**Avis sur le projet d'exploitation du parc éolien du Haut de la
Sentinelle
à Feuges (10)
porté par la société « PARC ÉOLIEN DU HAUT DE LA
SENTINELLE »**

N° réception portail : 002589/AP
n°MRAe 2025APGE58

Nom du pétitionnaire	« PARC ÉOLIEN DU HAUT DE LA SENTINELLE », filiale de la société Nouvergies.
Commune	Feuges
Département	Aube (10)
Objet de la demande	Demande d'autorisation environnementale de construire et d'exploiter un parc éolien de 3 aérogénérateurs et 1 poste de livraison.
Date de saisine de l'Autorité environnementale	10/04/2025

Figure 1: Implantation initiale du parc éolien du Haut de la Sentinelle

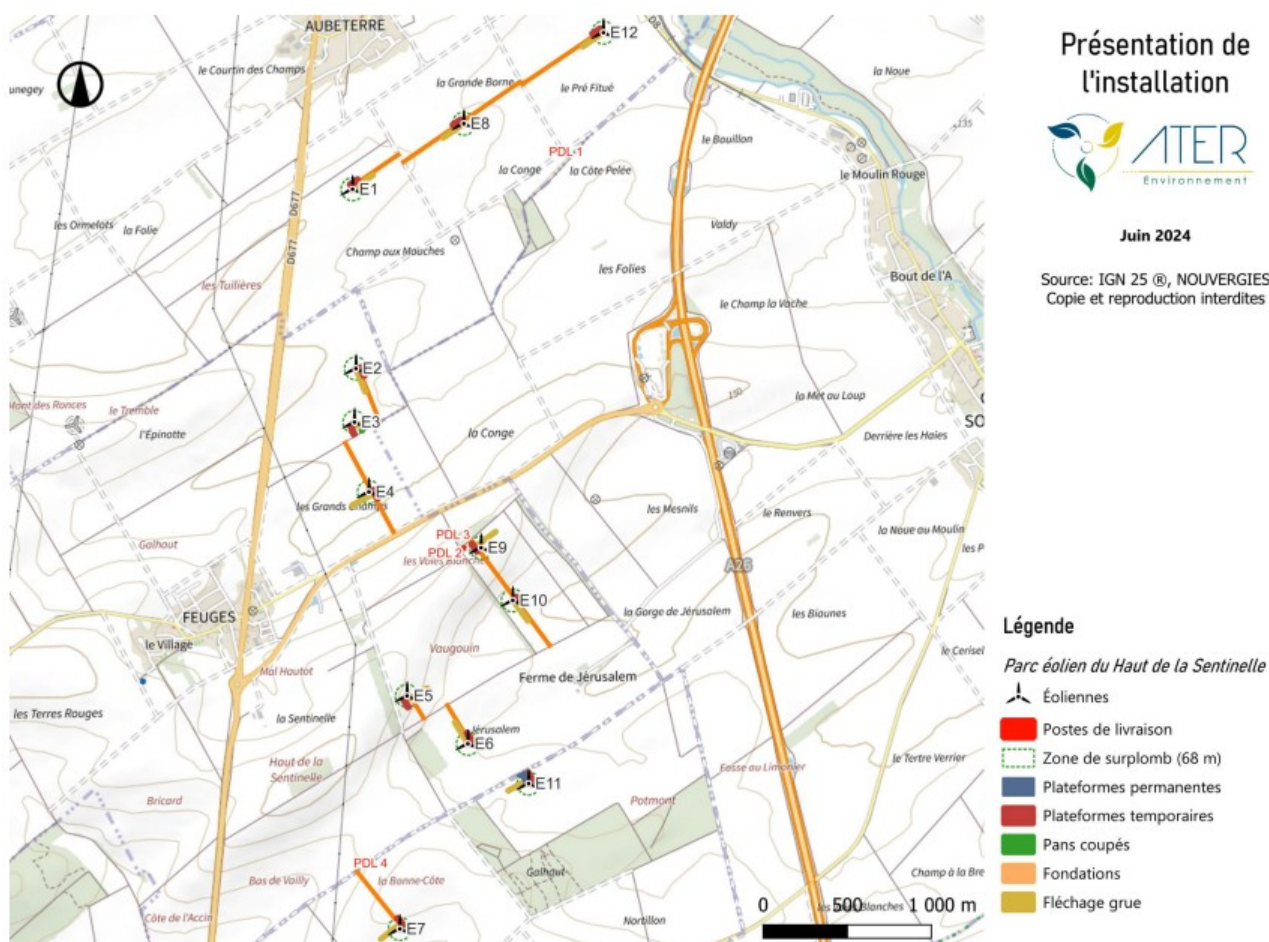
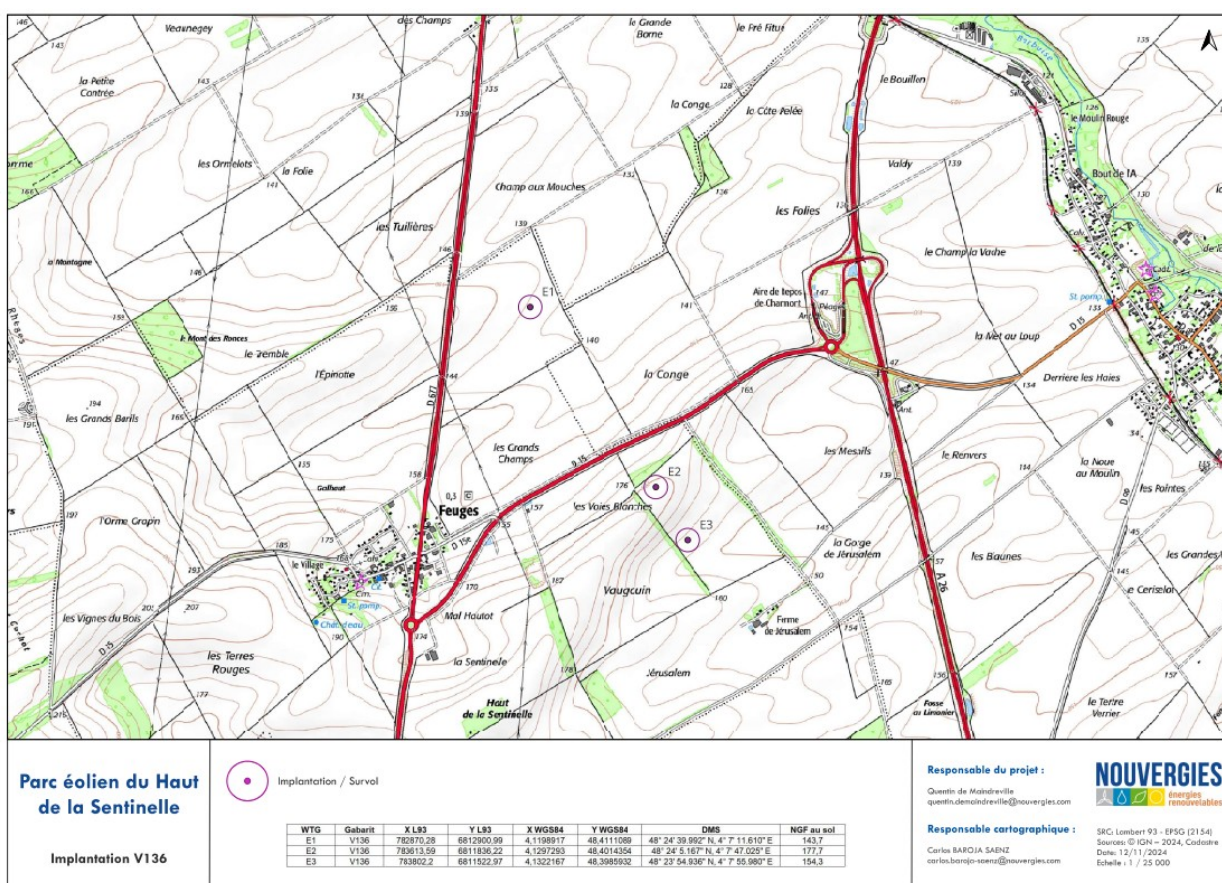
Le projet a été fortement réduit, passant de 12 à 3 éoliennes, sans que l'étude d'impact ne soit actualisée en conséquence. Or, plusieurs volets de l'évaluation environnementale, notamment ceux relatifs à la biodiversité (oiseaux, chauves-souris) et au paysage (covisibilités, saturation visuelle), reposent encore sur l'analyse du projet initial, ce qui limite leur représentativité et la pertinence des conclusions.

- **d'actualiser l'étude d'impact afin de la rendre pleinement représentative du projet tel qu'il est désormais envisagé. Cette mise à jour permettrait de mieux apprécier les effets réels du projet, en particulier dans les domaines du paysage, du cadre de vie et de la biodiversité, et d'assurer la cohérence des mesures d'évitement, de réduction et de compensation proposées et de retirer sa demande auprès du Préfet dans l'attente de la production d'un nouveau dossier permettant une prise en compte effective de l'environnement.**

- **L'Ae recommande par ailleurs à l'autorité préfectorale de ne pas engager l'enquête publique sur la base du dossier en l'état, celui-ci présentant des insuffisances notables quant à l'évaluation des impacts sur la biodiversité et les paysages, alors que le projet a été substantiellement réduit sans actualisation de l'étude d'impact; ce dossier ne permet donc pas la bonne information du public.**

Figure 5: Angles d'occupation et espace de respiration avec les 12 éoliennes

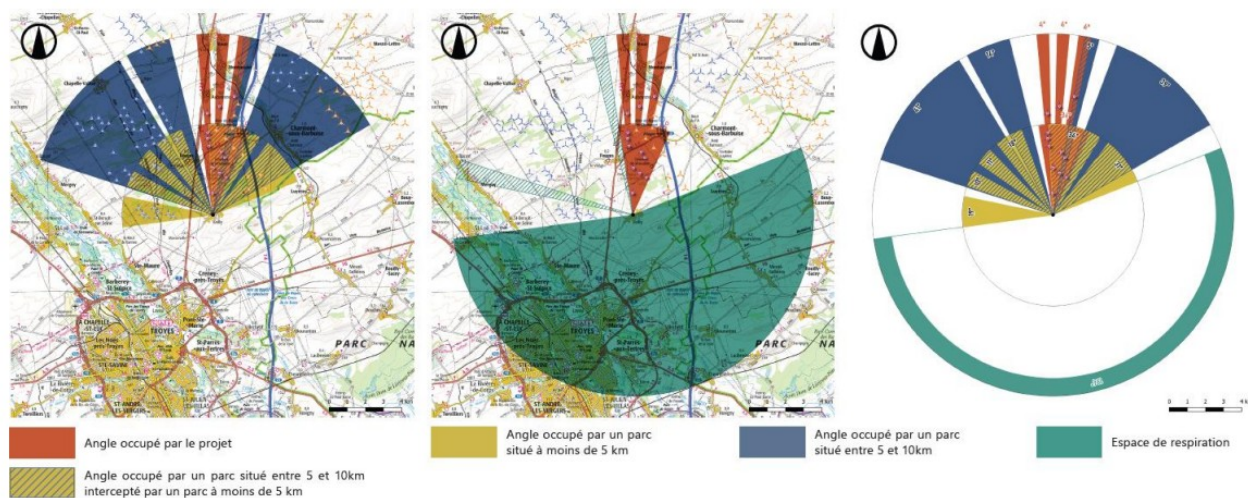
Le projet vient occuper le dernier espace de respiration encore libre au sud d'Aubeterre et Montsuzain, et forme une barrière visuelle à l'est de Feuges. La justification avancée par le porteur de projet — *selon laquelle le faible nombre d'éoliennes et leur disposition permettraient de limiter l'effet d'encerclement autour des bourgs* — ne tient pas pour ces trois communes. Les diagrammes d'encerclement fournis dans le dossier montrent au contraire qu'elles se retrouvent totalement cernées par les machines.

La plupart des communes analysées présentent déjà un risque de saturation visuelle, en raison d'un contexte local fortement équipé en éoliennes. L'ajout du projet vient accentuer cet effet, avec une augmentation de l'angle occupé dans le paysage comprise entre 4° et 64°. Pour 4 des 10 communes étudiées, l'angle de respiration visuelle diminue de 4° à 22°, réduisant d'autant les zones non impactées. Par ailleurs, dans 7 communes, l'indice de densité dépasse le seuil d'alerte, traduisant une pression paysagère élevée. Pour les autres communes, l'effet de saturation déjà présent se voit renforcé par l'implantation du projet.

Par ailleurs, le porteur de projet reconnaît lui-même que l'ajout de ce parc accentue fortement l'occupation visuelle de l'éolien autour des communes, avec un angle de visibilité supplémentaire variant de 4° à 64°. Dès lors, conclure que la contribution du projet à la saturation visuelle serait modérée paraît peu justifié.

L'Ae recommande au pétitionnaire de réaliser une étude plus approfondie, prenant en compte la topographie et les masques visuels potentiels.
